Foglio 29 particella 487 sub 2

Indicazione delle difformità catastali riscontrate
rispetto allo stato in essere dei luoghi

Planimetria catastale di riferimento

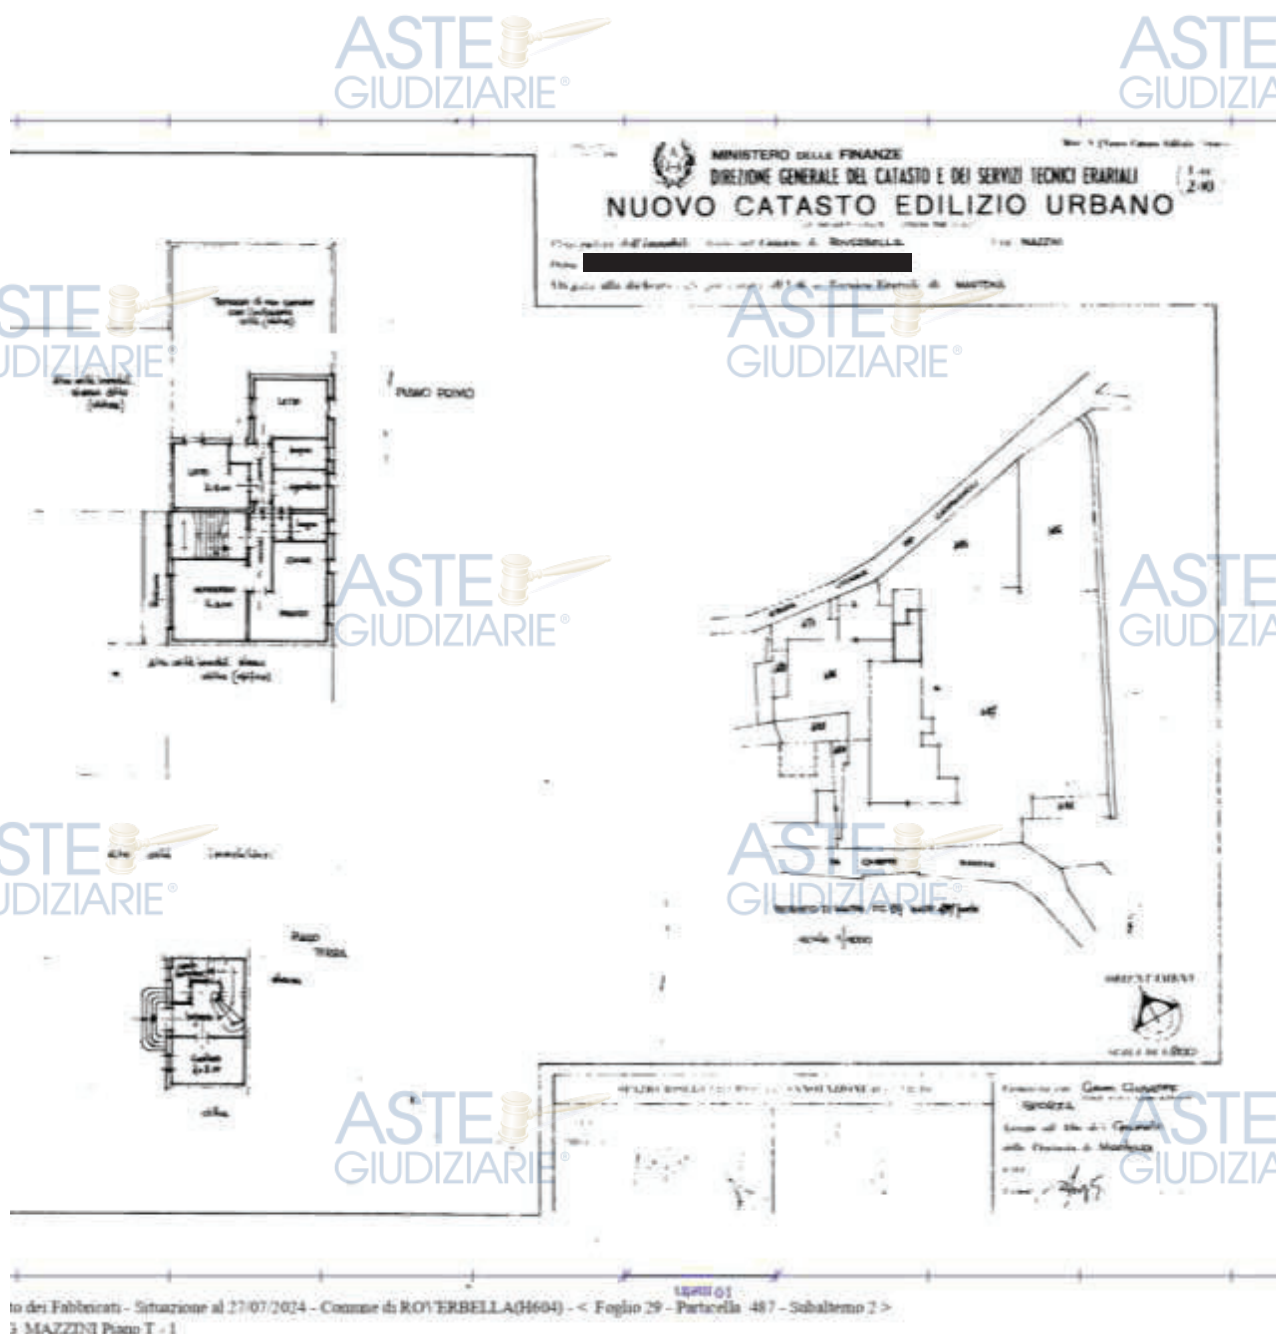
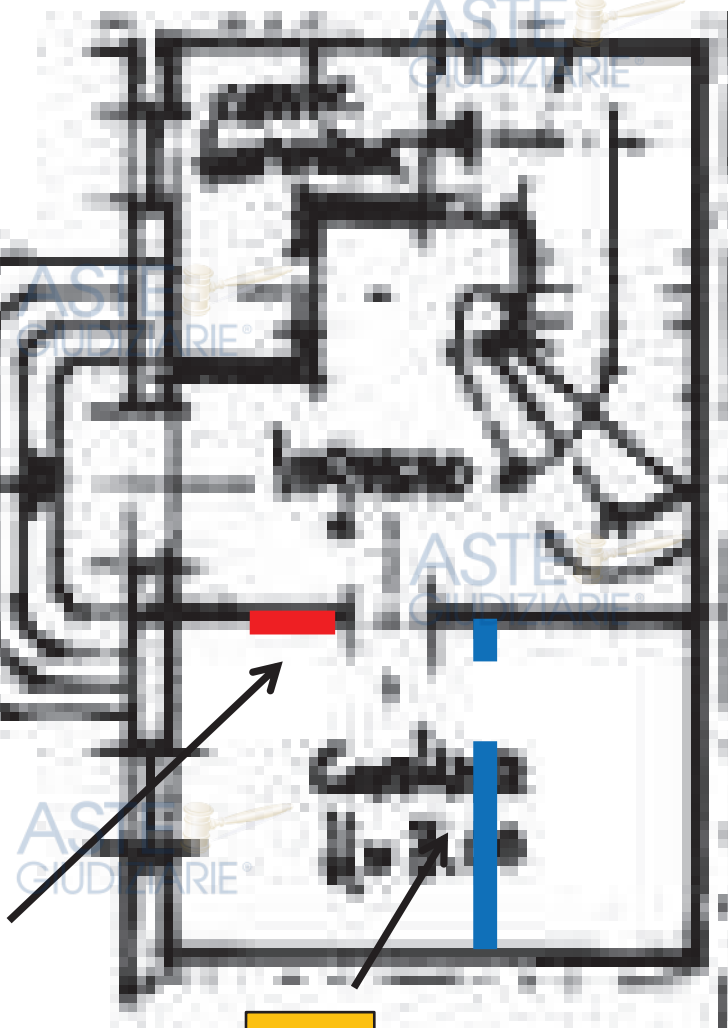
Piano terra. PUNTO 01. Il vano porta è traslato nella posizione indicata con la linea rossa.

Piano terra. PUNTO 02. Il vano cantina è suddiviso in due vani tramite un tramezzo con vano porta.

Piano primo. PUNTO 03.

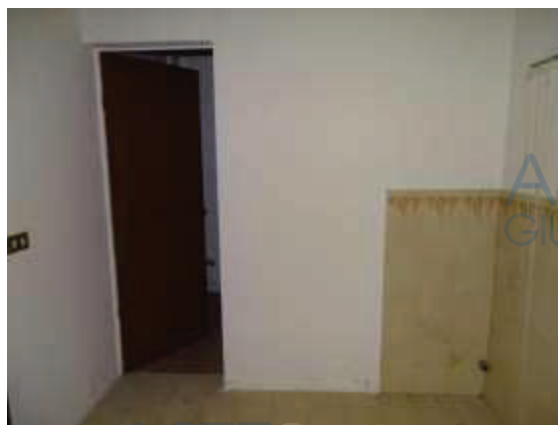
Nella camera da letto non è stata realizzata la finestra su muro portante. La situazione può rimanere come nella situazione attuale poiché nonostante l'assenza di una delle due finestre sono rispettati i requisiti aero-illuminanti della stanza pari ad 1/8 della superficie calpestabile.

Nell'immagine si indica la posizione del vano finestra indicato nella planimetria catastale.

Dati:

Dimensione camera da letto: mq. 16.66

Superficie finestrata minima di progetto pari ad 1/8 della superficie calpestabile:
mq. 2.082

Superficie finestrata esistente: $1.30 \times 1.65 = \text{mq. } 2.145 > \text{mq. } 2.082$
